RYСУNEK USZCZEGÓLAWIAJĄCY DO RYSUNKU PAB- 2.1

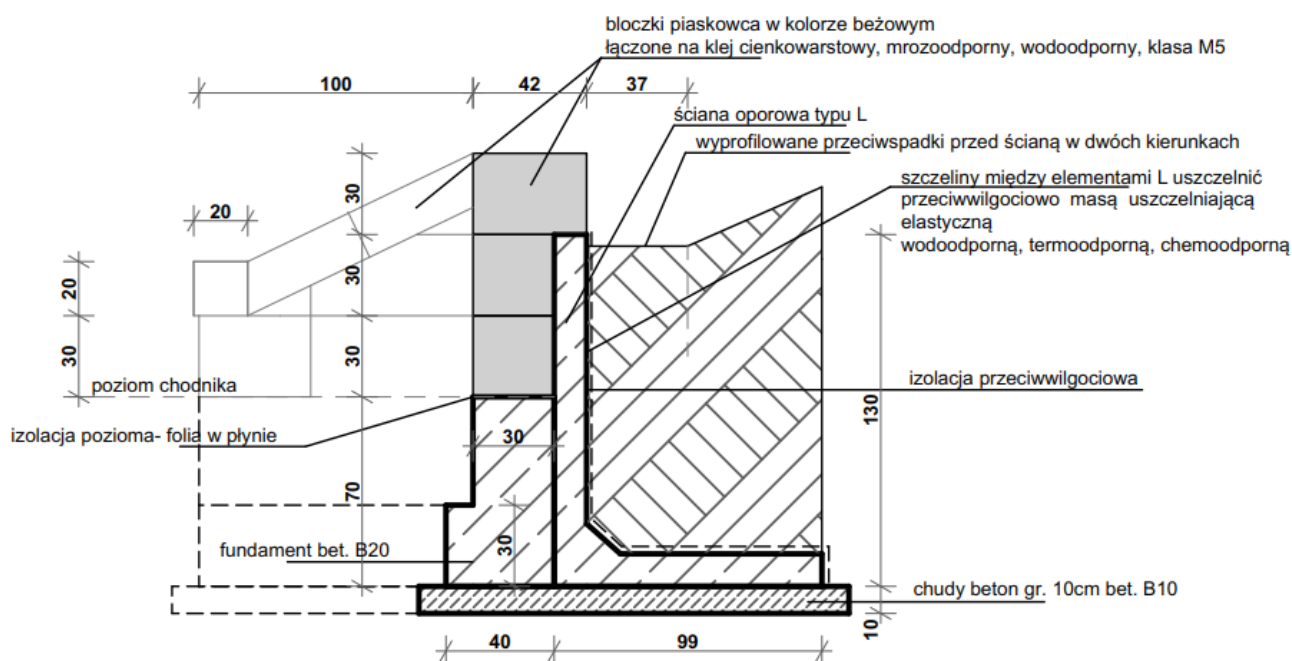
Mur oporowy z piaskowca jest różnie opisany - raz jako bloki a raz jako płyty (PAB-2.1. i PT-7 MA) - proszę doprecyzować.

Konstrukcja oporowa muru też jest różna - proszę doprecyzować.

Murki oporowe mają zostać wykonane z gotowych elementów prefabrykowanych typu „L” oraz bloczków piaskowca w kolorze beżowym.

Poniżej przedstawiono uszczegółowienie Rysunki PAB-2.1.
